改善箇所説明図

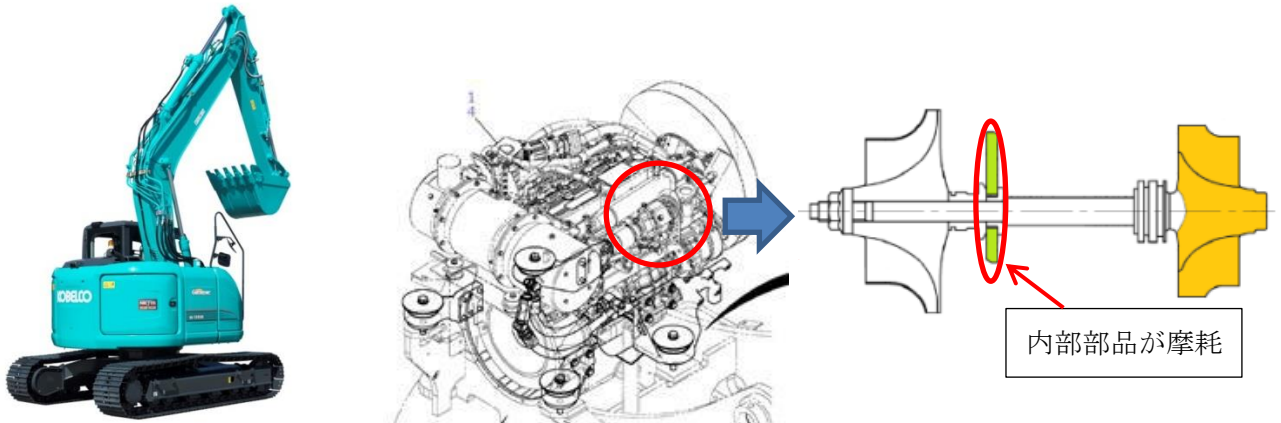
不具合発生箇所

長時間の停車後等のエンジンでは、潤滑油配管が潤滑油で満たされておらず、始動後にターボチャージャーへ潤滑油が十分供給されるまでに時間を要する。

上記により、潤滑油の供給が不十分な状態でエンジン回転数が上昇した場合、ターボチャージャーが潤滑不足の状態でも高速回転するため、内部部品が摩耗する。

内部部品が摩耗した状態で使用を続けると、エンジンへの吸気が十分に確保できず、出力低下に至るおそれがある。

対象全車両に対し、以下の改善措置を実施する。

- ①給油配管の配管径拡大
- ②給油配管の形状変更
- ③エンジン始動直後にエンジン回転数を抑制する制御の追加

給油配管の形状により識別する。
